RAPPORT D'EXPERTISE GEOLOGIQUE
SUR LE RENFORCEMENT DU RESEAU
D'EAU POTABLE DU S I C O D I

RAPPORT D'EXPERTISE GEOLOGIQUE SUR LES
PERIMETRES DE PROTECTION DU Puits du SICODI

**Protection des Forages
de
MARSANNAY-la-CÔTE**

AVIS d'HYDROGEOLOGUE AGREE

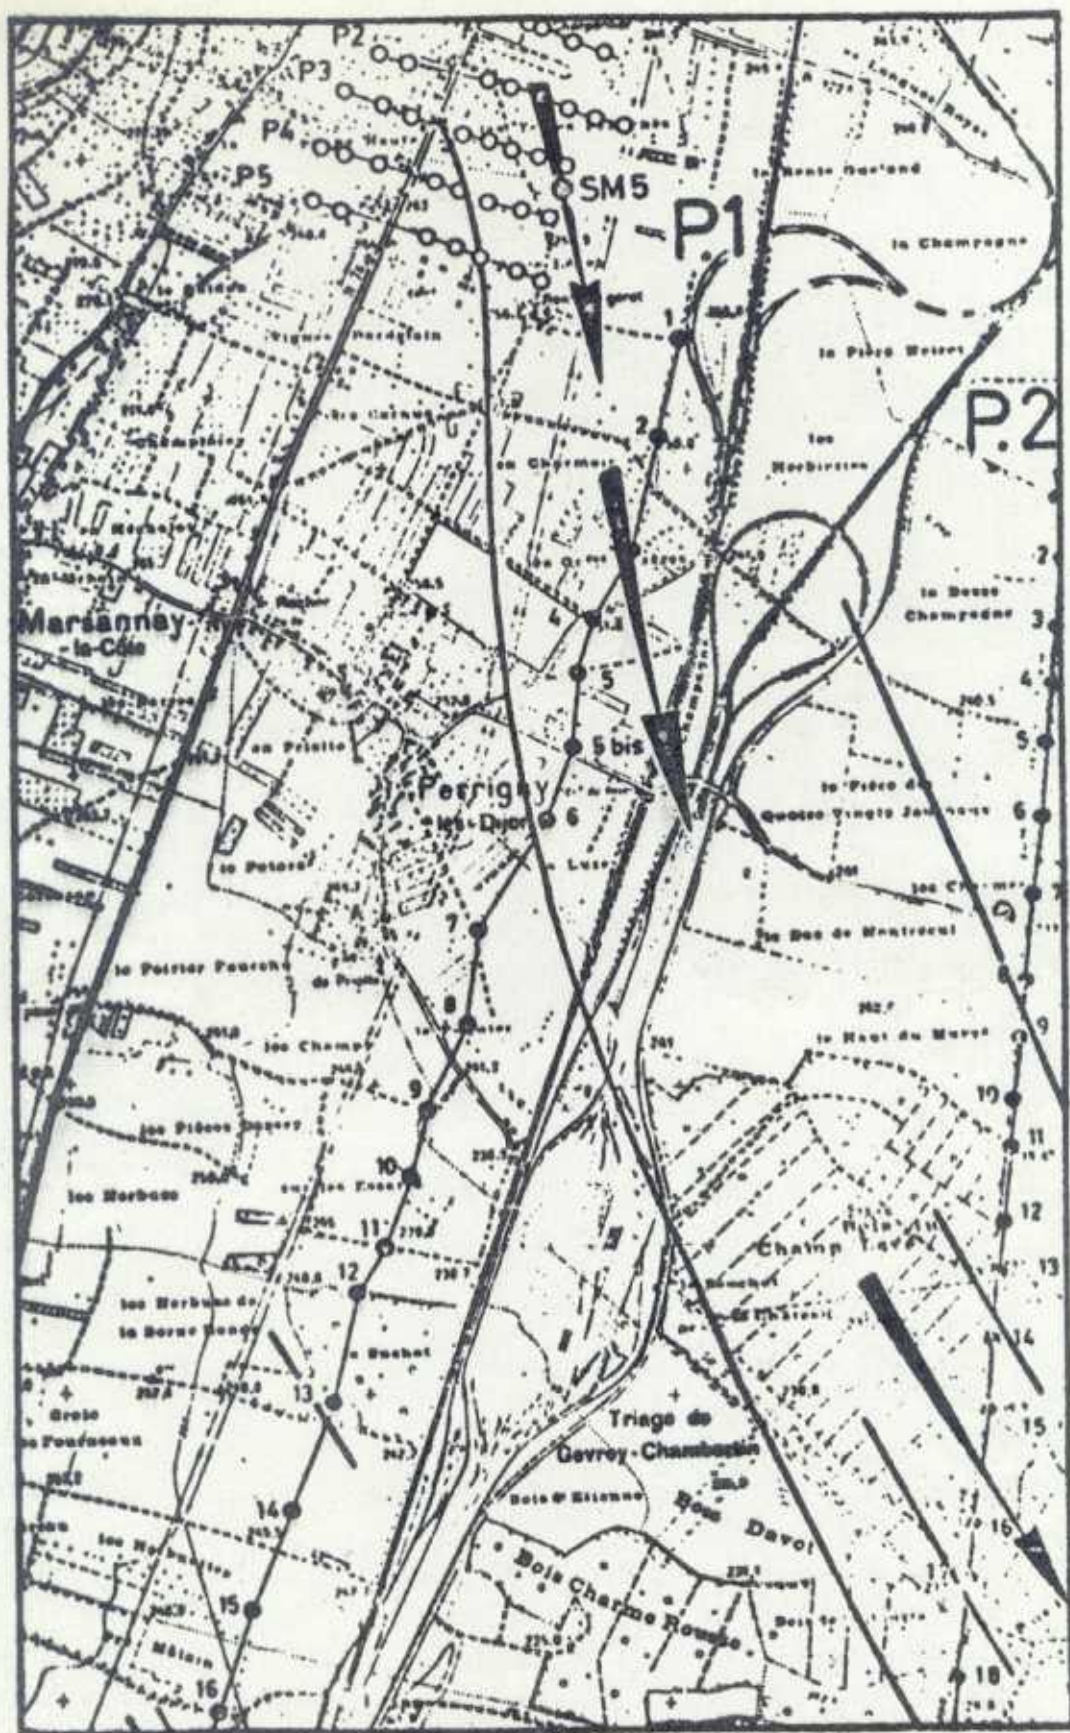
D'après les données géophysiques, les deux puits existants (1 et 2 sur l'extrait cadastral ci-joint) ^{sont} situés approximativement dans l'axe du chenal où l'épaisseur de l'aquifère est maximale et son colmatage peu important. La ligne qui les joint est grossièrement perpendiculaire à cet axe (cf extrait de carte ci-joint).

- Infrastructure routière (cf. extrait cadastral) . Un échangeur important dont les voies nord et est-ouest sont déjà réalisées limite les possibilités d'implantation vers l'E SE, dans le prolongement des puits actuels.

1 - Extension vers l'Ouest (puits 3 et 4). Les deux nouveaux puits (sauf le puits 3 a été porté sur le plan) seraient implantés dans le prolongement des puits en service, donc perpendiculairement à l'axe du chenai, soit dans les conditions les meilleures pour la réalimentation. Le champ de captage serait coupé en deux par le chemin

2 - Extension vers le Nord et le Sud (puits A et B). Les puits seraient alignés sur le puits 1 parallèlement au chemin de la "Pièce Léger". Il est en effet meilleur de les éloigner de la future branche sud de l'échangeur pour éviter au maximum les pollutions potentielles en provenance de celui-ci.

3 - Extension vers le Sud (puits B et C). Elle n'est concevable que si l'on^{ne} met en service que le puits B dans une première tranche. Le puits C, trop proche de la zone d'épandage, ne pourra être utilisé une fois la pollution éliminée, qu'après une saison des pluies (automne-hiver) permettant une dégradation des matières fermentescibles et un lessivage.

La SITUATION ACTUELLE

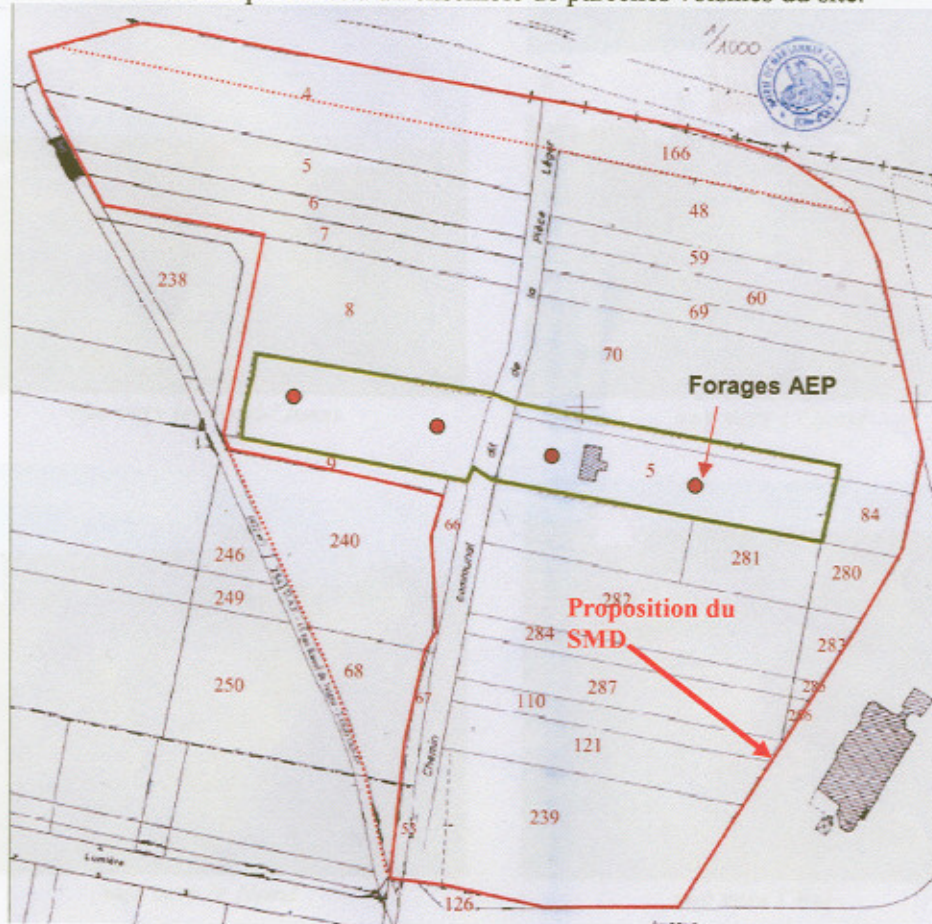
Les Périmètres de Protection Actuels : L'arrêté préfectoral du 27/06/78 autorise un prélèvement de 9.600 m³/j au débit de 590 m³/h. Le périmètre de protection immédiate clos a la forme d'un rectangle d'environ 83 m sur 23 m. Le périmètre de protection rapprochée englobe une surface ovoïde dont la limite est dessinée à 300 m des ouvrages. Le périmètre de protection éloignée couvre 350 ha d'un secteur plus développé vers l'amont de la zone de captage.

Les Points d'Eau : Les forages sont distants d'environ 40 m les uns des
